株式会社ピスコ販売

プレッシャゲージ(GPC)外觀寸法変更のご案内

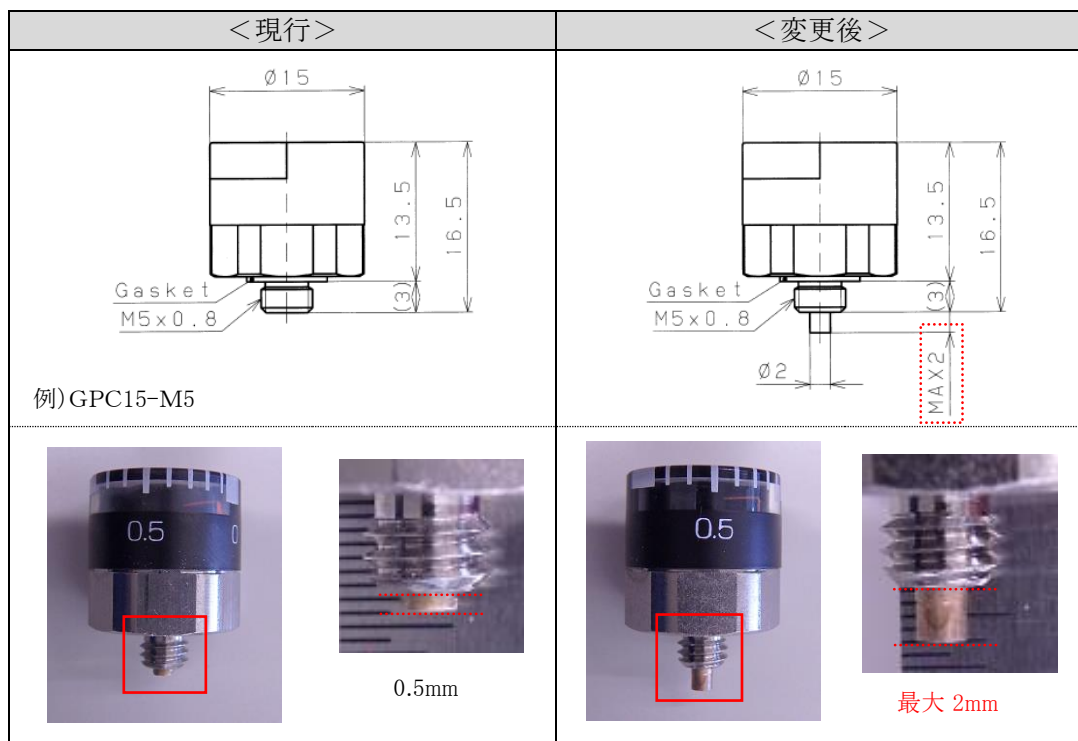
1. 対象商品 プレッシャゲージ(GPC) 形式:GPC15-M5、GPC15-U10U
2. 変更内容 外觀寸法変更(ブルドン管余剰部飛び出し長さ変更)
(現行) 0.5mm → (変更後) 最大 2mm
※仕様の変更はございません。
